RHO ADVISEURS - MEMO

DATUM 24 november 2021
KENMERK 20191225_0001
VAN Rients Koster

PROJECT Zwolseweg 180
OPDRACHTGEVER Van Wonen

GELUID ZWOLSEWEG 180

Figuur 1: eerste verdieping met balkons aan de spoorzijde

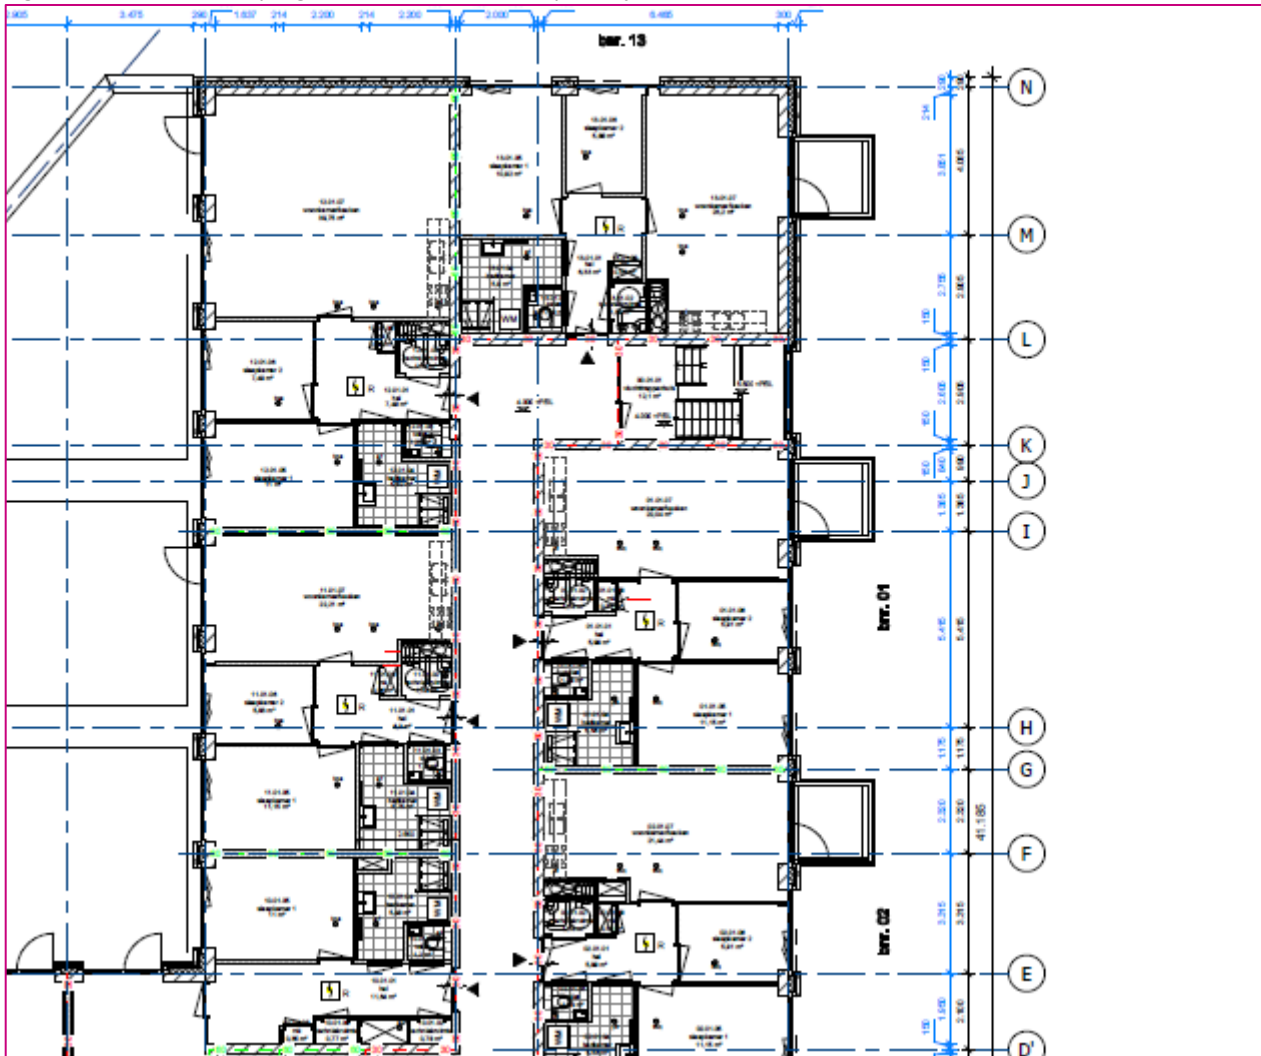
Geconstateerd is dat is de effectiviteit van de gesloten balustrade als compenserende maatregel niet aangetoond is, noch is bepaald welke hoogte de balustrade moet hebben om effectief te kunnen zijn. Dit leidt tot de conclusie dat het akoestisch onderzoek geen gedegen onderbouwing geeft van het plan, gelet op de classificatie 'slecht' van de milieukwaliteit.

In onderstaande figuur 1 is een plattegrond (detail) gegeven van de eerste verdieping met balkons aan de spoorzijde. Afhankelijk van de bouwhoogte dient een balkonrand 1-1,2 m hoog te zijn. Vanwege de grootste bouwhoogte is uitgegaan van 1,2 m. Als rekenvoorbeeld is in de figuren 2 en 3 het geluidniveau gegeven met en zonder balkon op de eerste verdieping als gevolg van railverkeerslawaai. De berekening is uitgevoerd voor de eerste verdieping; op de hogere verdiepingen zal het effect groter zijn (vanwege de zichtlijnen naar het spoor).

Figuur 4: geluidniveaus cumulatief dakterras (exclusief aftrek art. 110g Wgh), borstwering/scherm 1,0 m

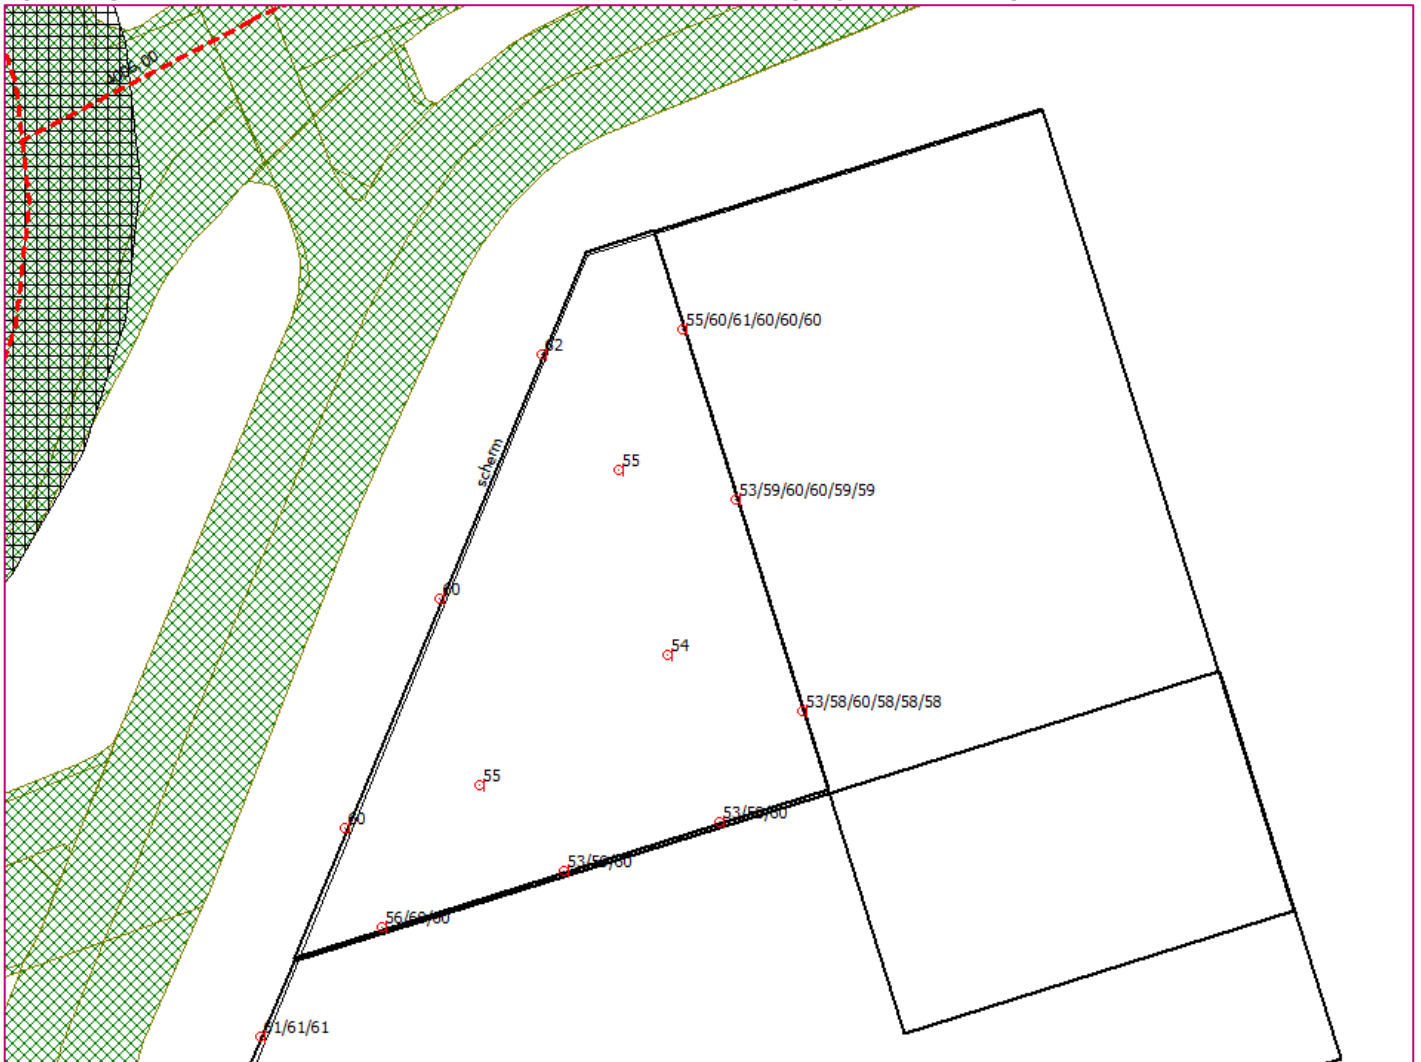
Uit het onderzoek blijkt dat de milieukwaliteit van het plan, op basis van de gecumuleerde geluidbelasting van ten hoogste 65 dB, de classificatie 'slecht' heeft. In zowel het akoestisch onderzoek uit 2019 als het aangepaste akoestisch onderzoek van 9 september jl. is door Rho beschreven dat "een acceptabel woon- en leefklimaat wordt gerealiseerd in het gevelontwerp, zowel het niveau van gevelgeluidwering als afgeschermd balkon/buitenruimten. Voor afgeschermd balkon zijn gesloten balkonranden (bijvoorbeeld glas) noodzakelijk." Verder is in het aangepaste akoestisch onderzoek genoemd dat er sprake is van een daktuin "welke wordt afgeschermd door een glazen borstwering, zodat er sprake is van een enigszins geluidluwe buitenruimte."

Aan de wegzijde (Zwolseweg) is voorzien in een dakterras/buitenruimte. In figuur 4 is het cumulatieve geluidniveau van wege wegverkeer gegeven als op de rand van het dakterras een borstwering/scherm wordt geplaatst van 1 m hoog. In figuur 5 zijn de geluidniveaus gegeven als een (glazen) scherm van 2 m hoog wordt geplaatst.

Uit de berekeningen blijkt dat op het dakterras de geluidbelasting al kan worden gekwalificeerd als redelijk bij een borstwering/scherm van 1,0 m hoogte. Bij een (bijvoorbeeld glazen) scherm van 2,0 m is het geluidniveau 6 dB lager. De hoogte van de borstwering zal mede op basis van stedenbouwkundige aspecten moeten worden bepaald.
